Die Alte Sülldorfer Landstraße ist 2019/2020 aufwendig
saniert und umgebaut worden. Soweit wir das als Anwohner
den öffentlich zugänglichen Unterlagen richtig entnommen
haben, wurden beim Umbau primär folgende Ziele verfolgt:

Teilbaumaßnahme: Alte Sülldorfer Landstraße zwischen Rissener Busch und Sülldorfer Brooksweg
Datum: 04.07.2018
Fachtechnisch geprüft: [Name]
gez. [Name]
Unterschrift: A/MR 210 V

Planinhalt: Lageplan
Datum: 04.07.2018
Aufgestellt: [Name]
gez. [Name]
Unterschrift: A/MR 20

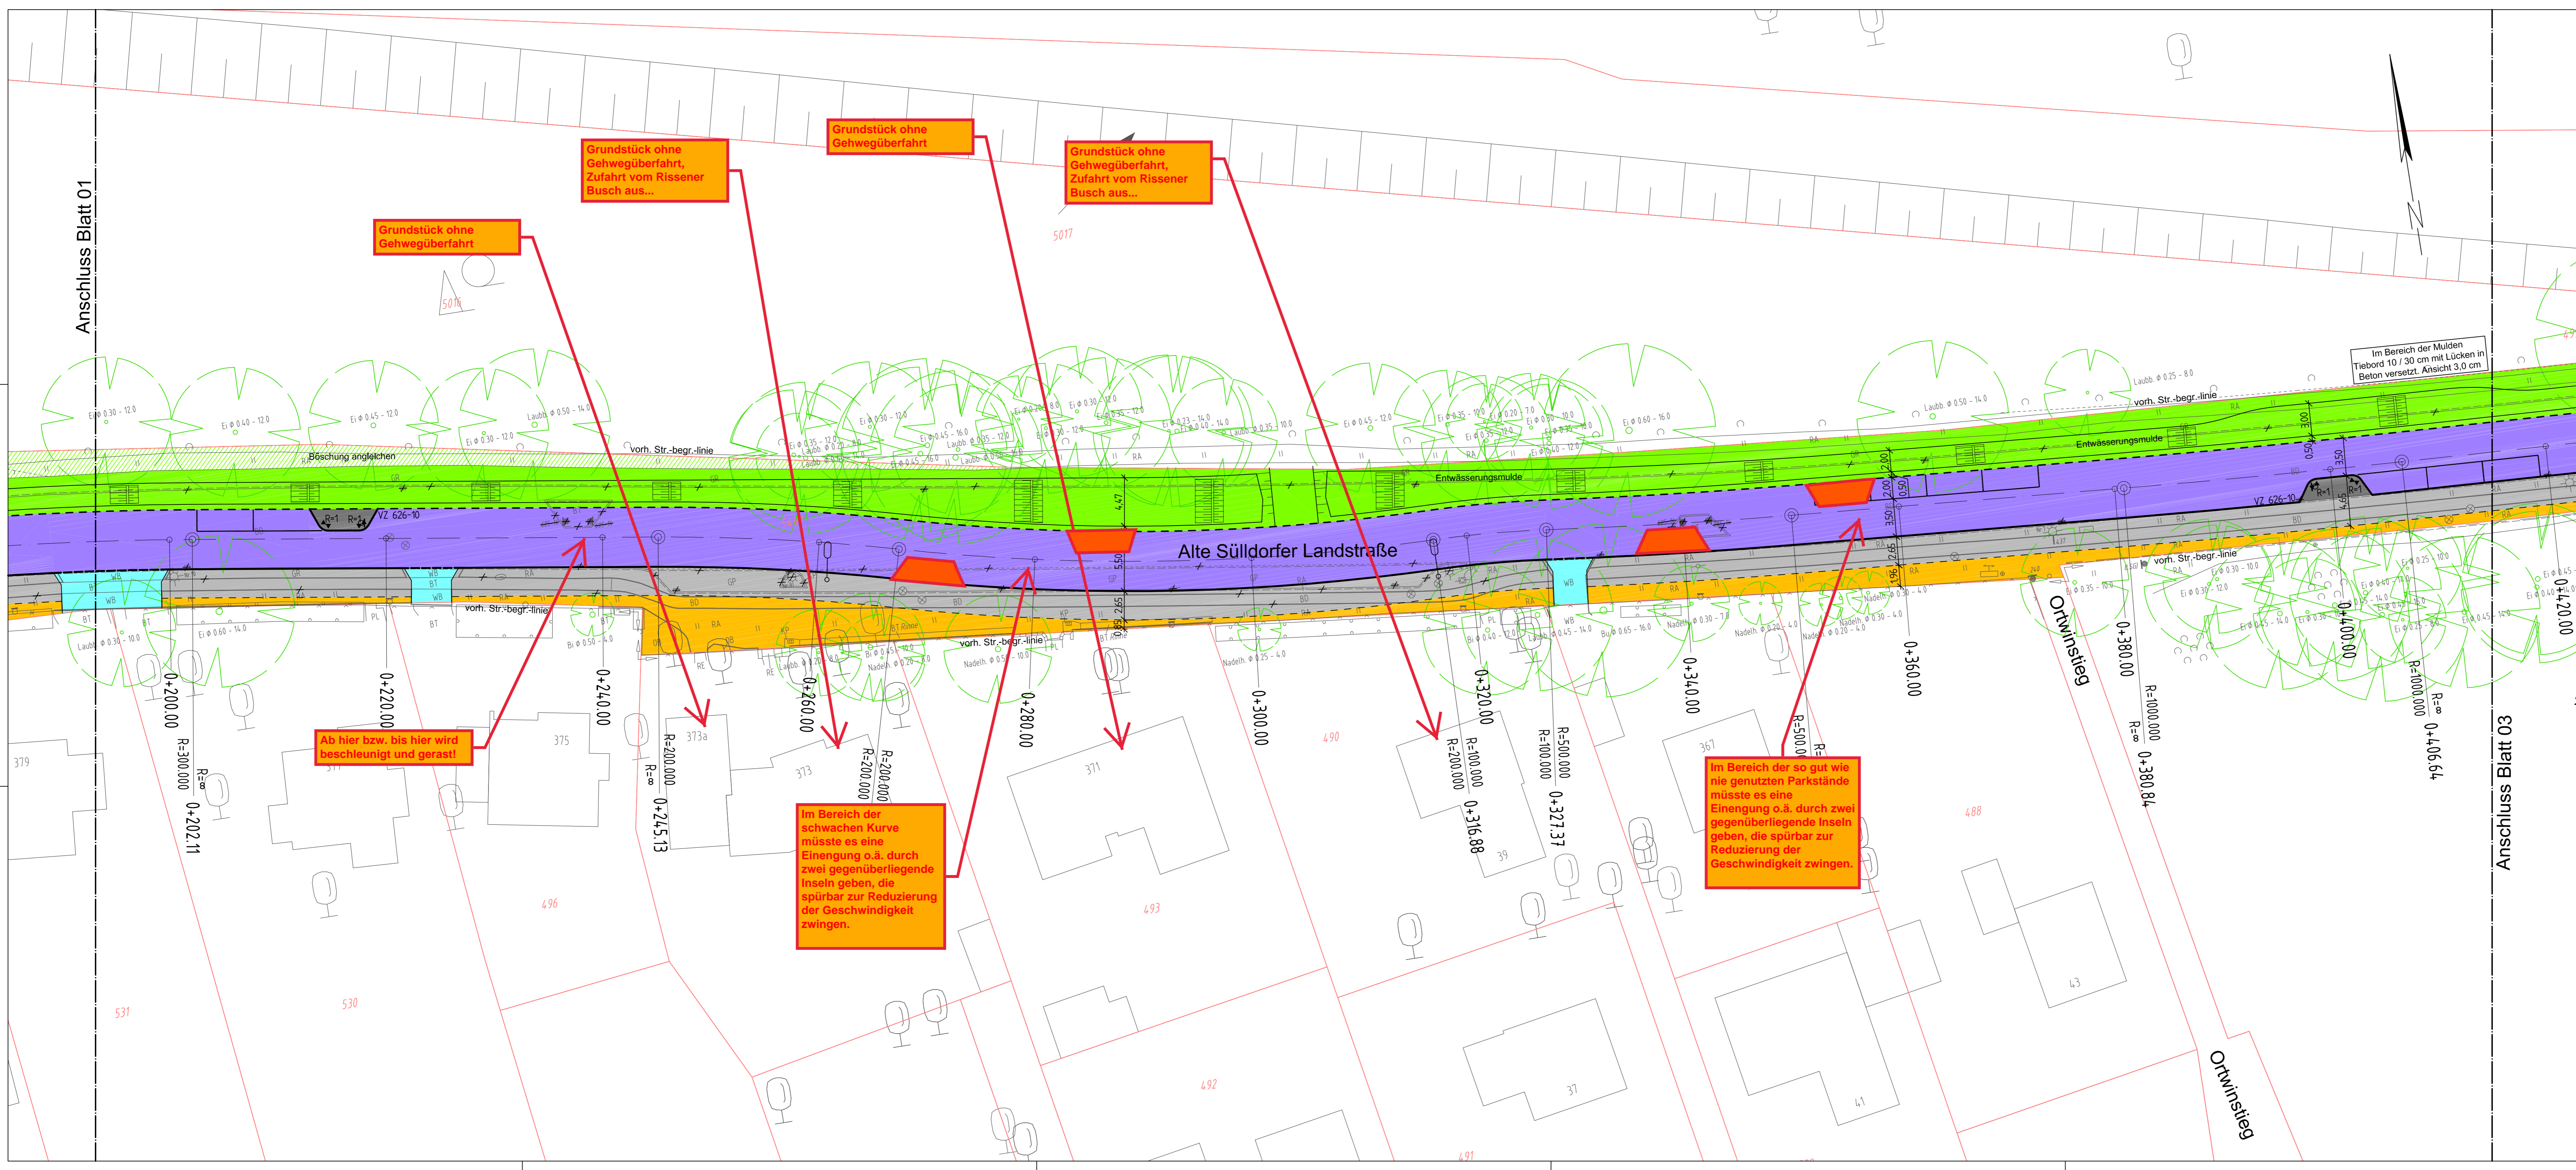
Zurück zu unserer Straße: Meines Erachtens liegt das Problem darin,
dass der östliche Teil der Straße zu wenig Hindernisse aufweist und

durch den geraden, übersichtlichen Streckenverlauf geradezu zum Rasen einlädt – auch nach dem Umbau. Der schöne neue glatte Fahrbahnbelag macht die Sache nicht besser.

Die auf der Fahrbahn markierten Parkbuchten sind nie besetzt, weil dort mehrere Grundstücke vom Rissener Busch aus erschlossen sind. Wer soll dort dann parken? Wenn dort aber niemand parkt ist die Raserstrecke perfekt.

Daher bitten wir den Verkehrsausschuss 1.) darüber nachzudenken, ob man diesen Bereich nicht durch weitere aufgeklebte Inseln zusätzlich entschleunigt – so wie es in vielen anderen verkehrsberuhigten Straßen in Rissen bereist der Fall ist (Sandmoorweg, Tinsdaler Heideweg, Tinsdaler Kirchenweg). Hier wurde sehr viel mehr unternommen, den Verkehr zu bremsen! Siehe bitte auch Eintragungen im Plan im Anhang. Es muss so viele Hindernisse / Einengungen geben, dass man auch alleine so oft ausgebremst wird, dass es sich gar nicht erst lohnt Gas zu geben. Im Moment gibt es zwei Inseln mit einem Abstand von 180m dazwischen – was soll das bringen? Den ausbleibenden Effekt kann man sich tagtäglich vor Ort zu Gemüte führen.

Zeichnung Nr: 15/1743-322- 02 **Maßstab:** 1 : 250
Datum: 18.07.2018
Geprüft: [Name]
gez. [Name]
Unterschrift: A/MR-L

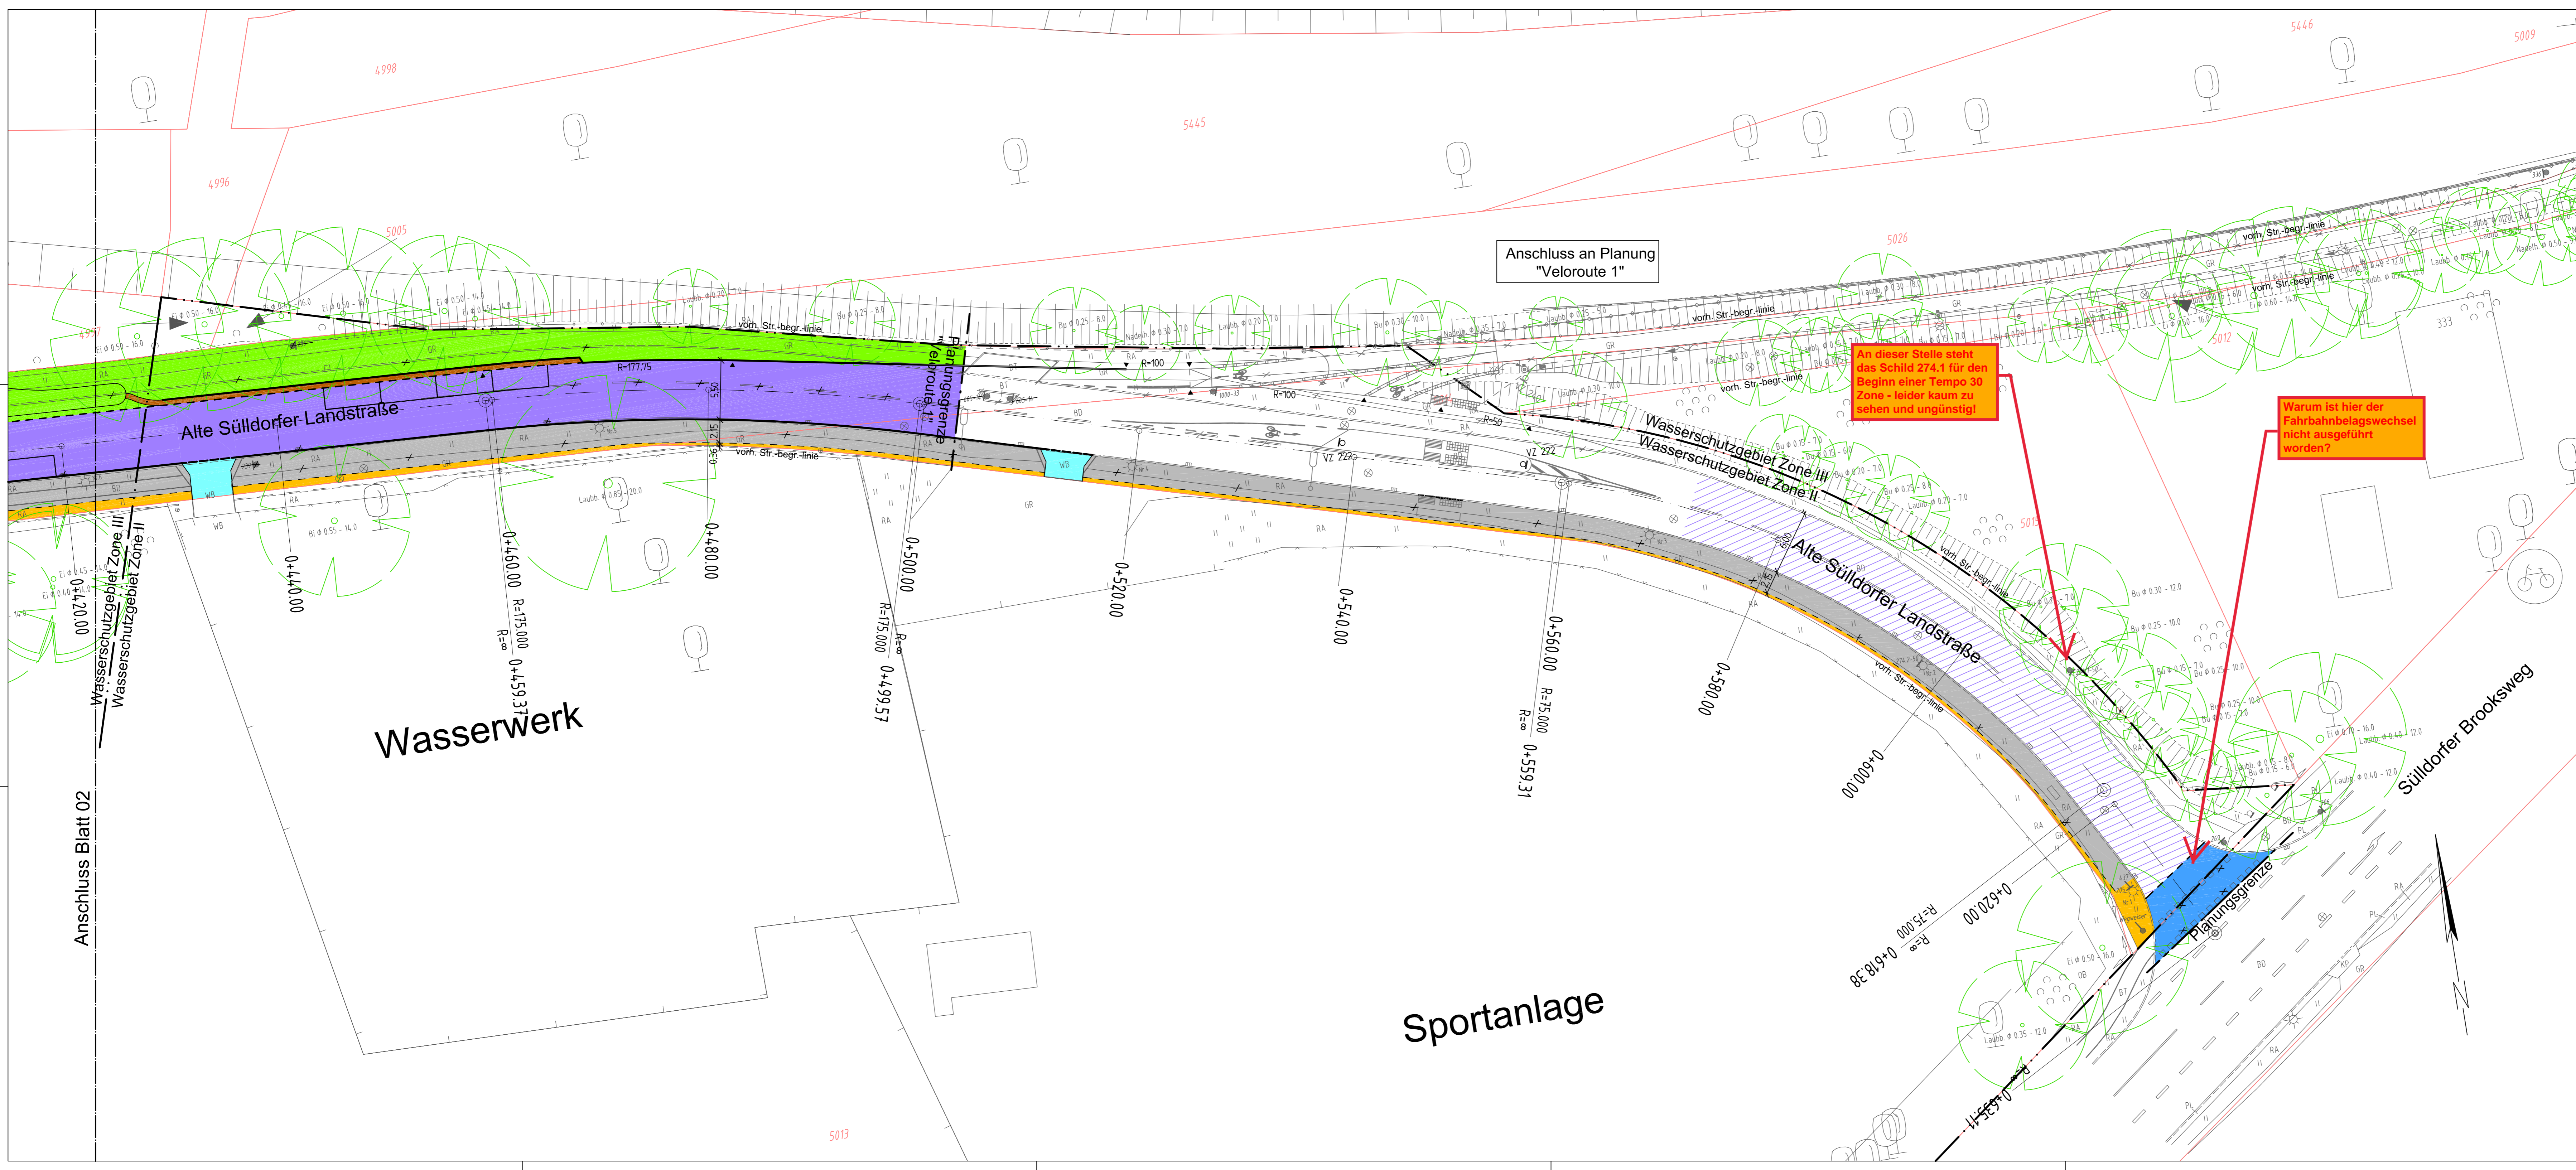
Leider ist außerdem abweichend von den abgestimmten Unterlagen der Schlussverschickung der Fahrbahnbelagswechsel im Bereich der Einmündung zum/vom Sülldorfer Brooksweg nicht zur Ausführung gekommen – warum eigentlich nicht? Dort sollte rotes Pflaster als Belag ausgeführt werden. Das hätte deutlich signalisiert, dass ab hier Tempo 30 gilt!

Daher bitten wir 2.) außerdem darum, dass die 30-Zone deutlicher bzw. auffälliger ausgeschildert wird, denn so schnell wie gefahren wird scheint es vielen Autofahrern von auswärts (Krankenhausbesucher, Besucher RSV usw.) nicht klar zu sein, dass hier Tempo 30 gilt! Das jetzige Schild vom Sülldorfer Brooksweg kommend befindet sich im Bereich der Kurve, umrahmt von wuchernden Büschen und es ist so klein, dass es wohl kaum jemandem auffallen dürfte. Wobei es am Schild allein nicht liegt, es gibt auch viele Anwohner aus dem Klövensteen die die Straße als Abkürzung nehmen und mit viel zu hoher Geschwindigkeit durchfahren. Auch Busfahrer auf Leerfahrten, Taxifahrer fallen nicht gerade als gute Beispiele auf.

An dieser Stelle steht das Schild 274.1 für den Beginn einer Tempo 30 Zone - leider kaum zu sehen und ungünstig!

Warum ist hier der Fahrbahnbelagswechsel nicht ausgeführt worden?
